PARC ÉOLIEN
DES COLZAS

Accord et avis consultatifs

Dossier de Demande d'Autorisation
Environnementale (DDAE)

Communes de Sequehart et Ramicourt
Département de l'Aisne (02)

PJ : plan de situation

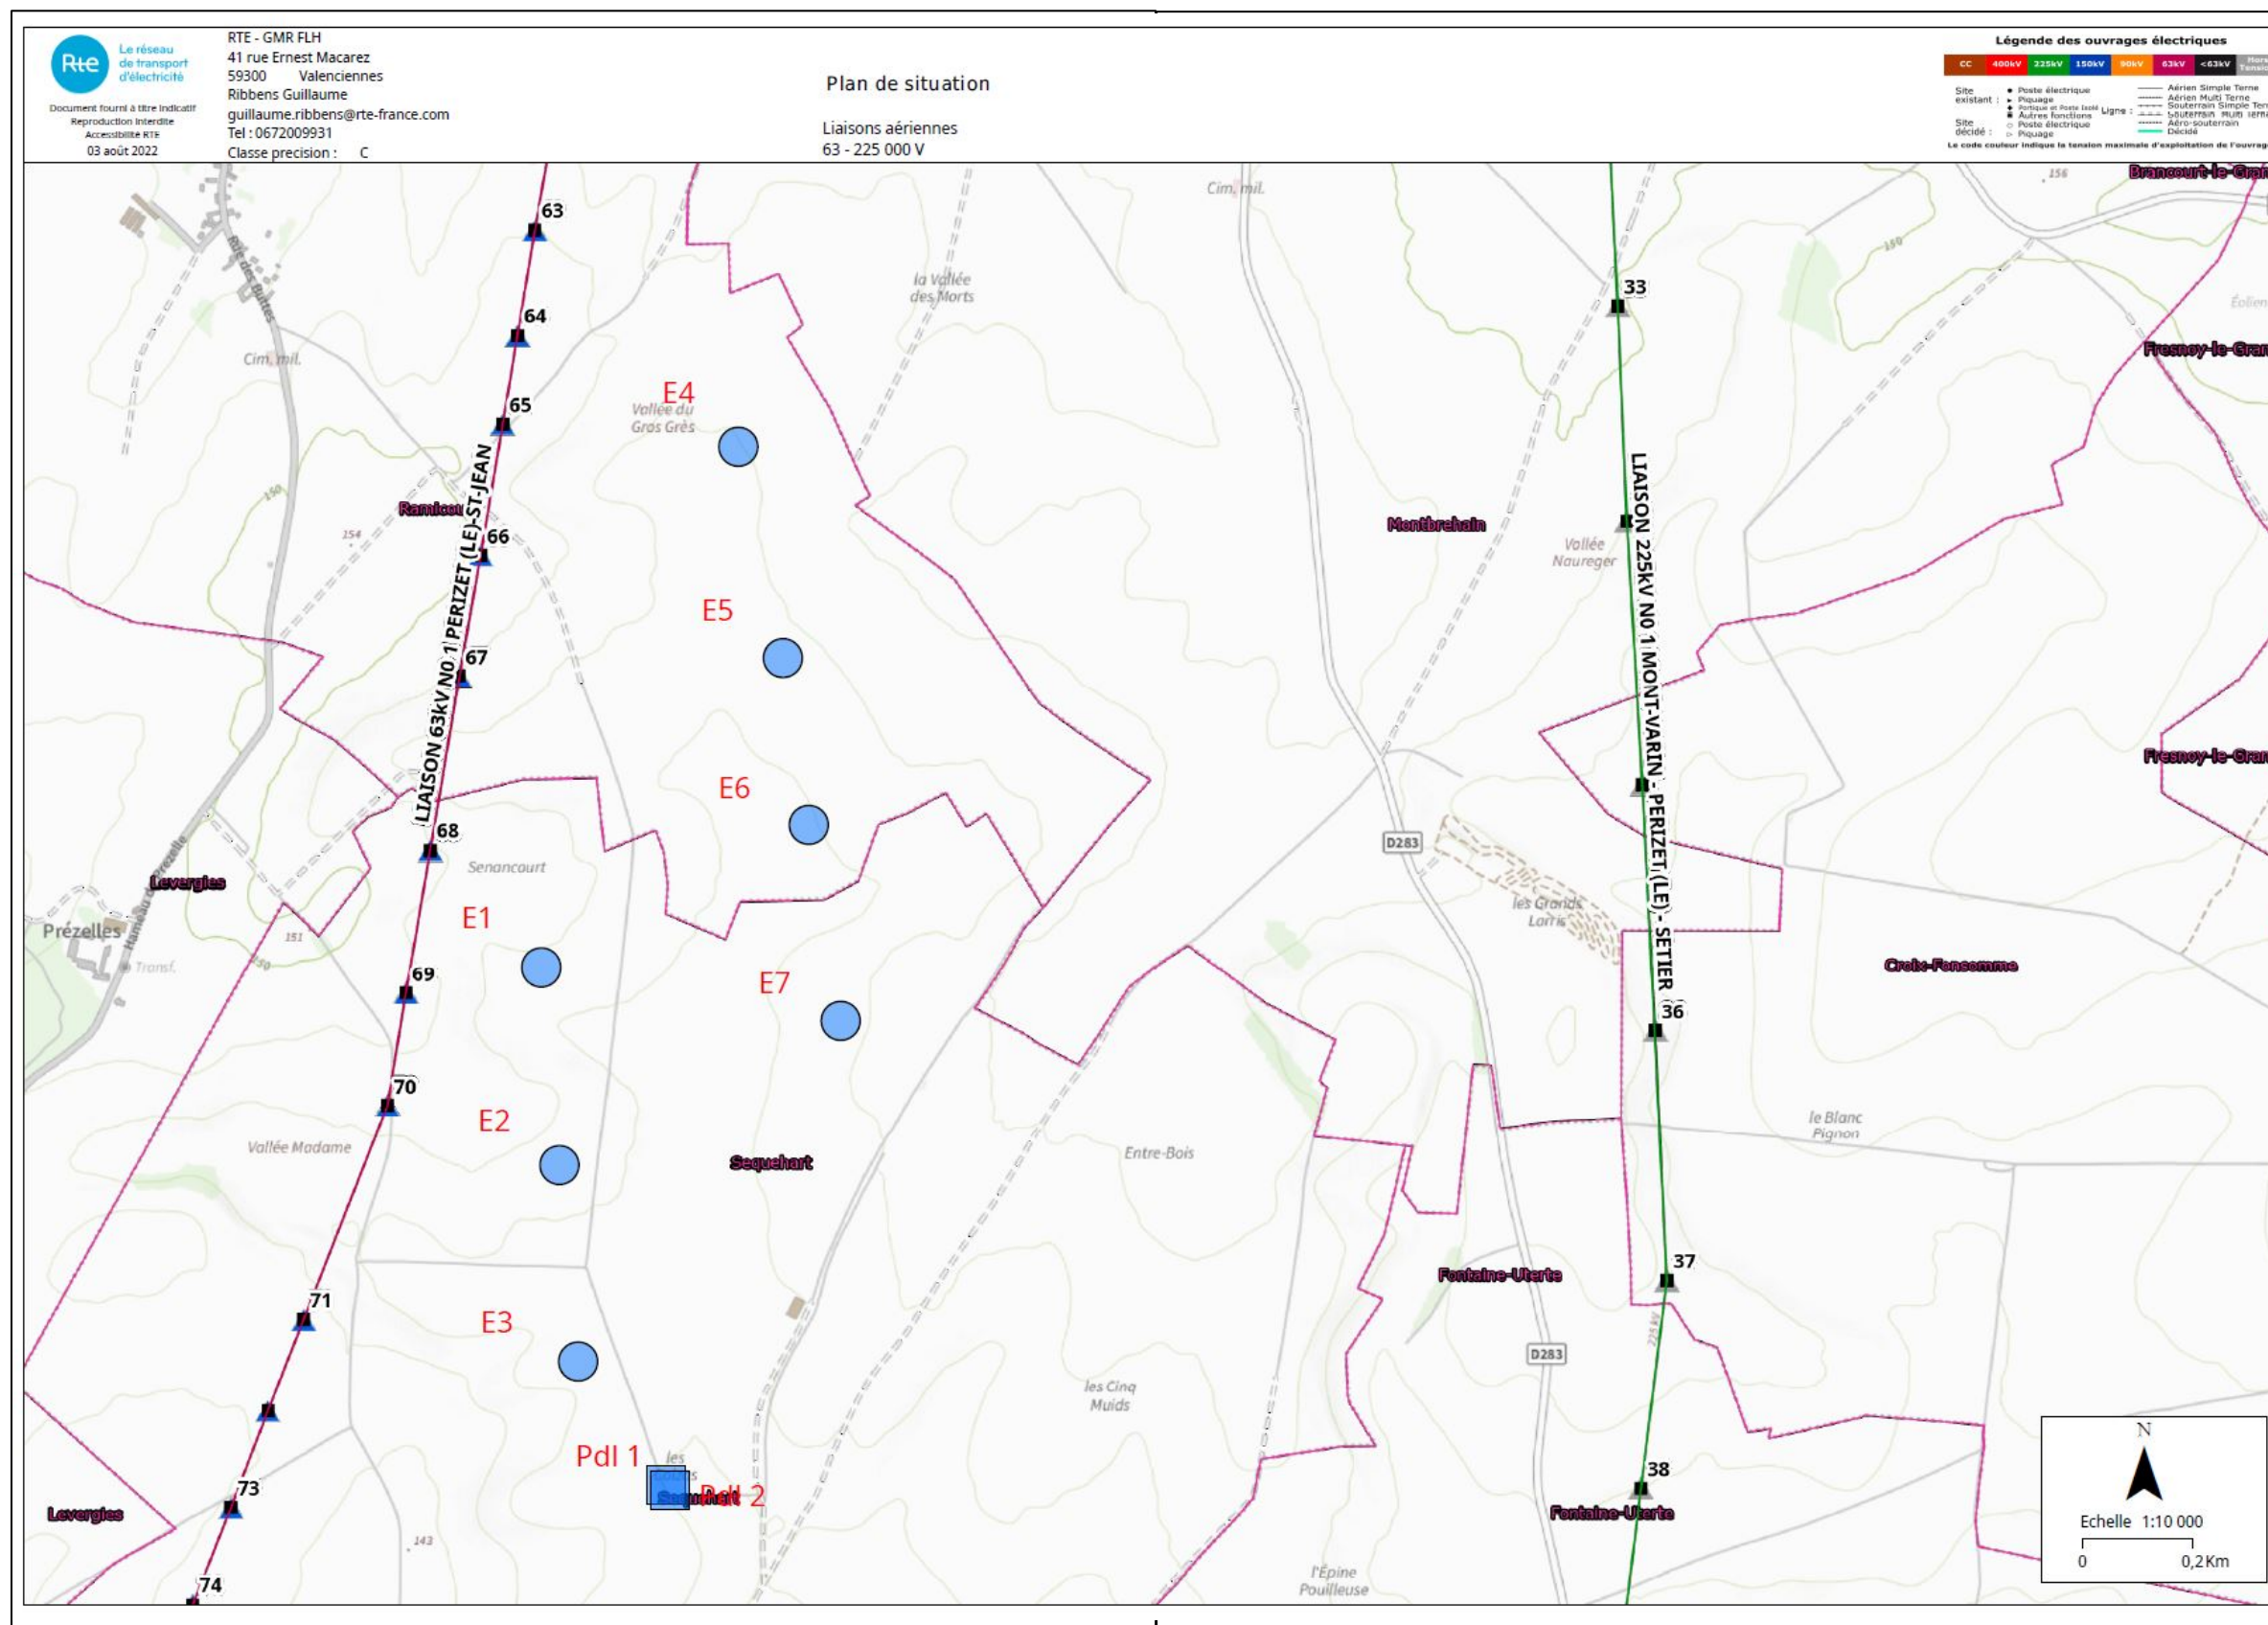
Nous faisons suite à votre demande de renseignement concernant le projet visé en objet et au regard des informations que vous nous avez transmises, nous sommes en mesure de vous indiquer que RTE exploite les ouvrages suivant :

- ligne aérienne 63 000 V PERIZET – ST JEAN
- ligne aérienne 225 000 V MONT-VARIN – PERIZET - SETIER

Nous joignons en pièce jointe un extrait de carte vous permettant d'identifier la zone concernée et de compléter les préconisations qui vont suivre.

Cependant, compte tenu de l'importance de nos ouvrages, Rte vous invite à prendre en compte, lors de votre **étude de danger**, l'éventualité d'une ruine d'éolienne par rapport à nos conducteurs soumis au vent.

La distance à prendre en compte serait donc $(D/2 + H) + 5m$ *.

Cette distance a pour objectif d'éviter ou du moins de limiter les risques liés à une ruine ou une projection de matériaux (givre, éclatement de pale, etc.).

Concernant l'acheminement des mâts, il sera nécessaire de consulter nos services afin de s'assurer des hauteurs disponibles pour le passage des transports sous nos ouvrages et des hauteurs minimum entre les nouvelles pistes et nos ouvrages.
